改善箇所説明図

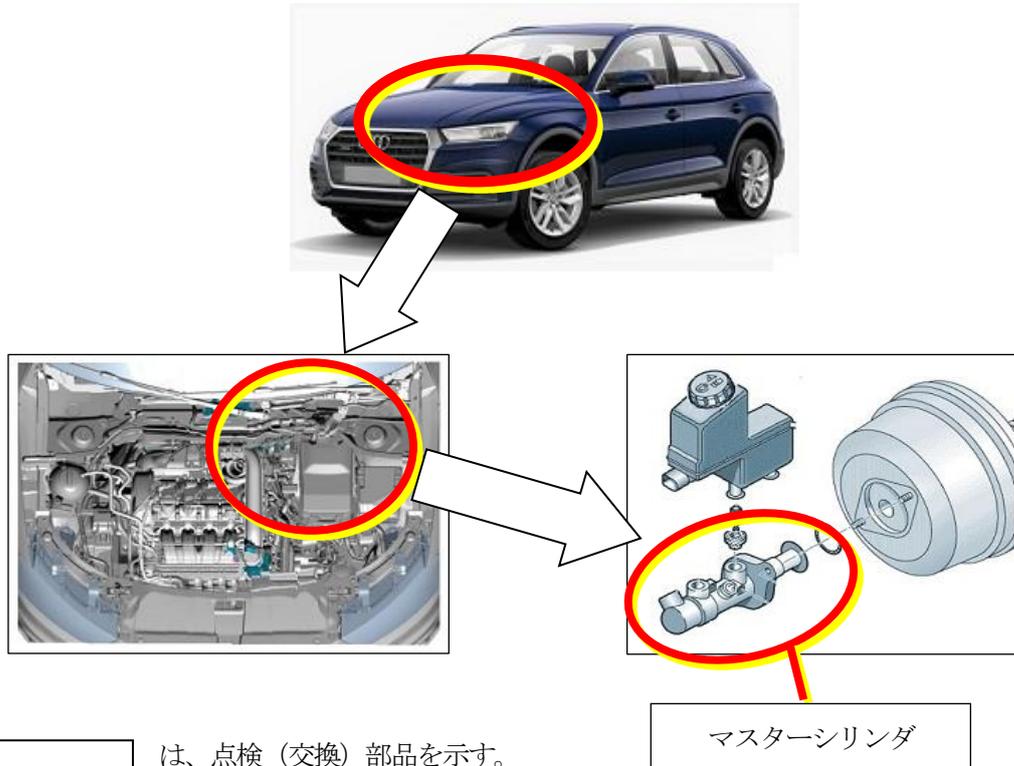
基準不適合発生箇所

制動装置のマスターシリンダにおいて、加工用装置の設定が不適切なため、正規と異なる形状のものがある。そのため、制動圧力が不十分となり、最悪の場合、適切な制動力が得られないおそれがある。

改善の内容

全車両、マスターシリンダを点検し、不適切な形状のものは良品に交換する。

識別：車両識別プレートの下側に、黄色で直径5mm程度のマークを塗布する。
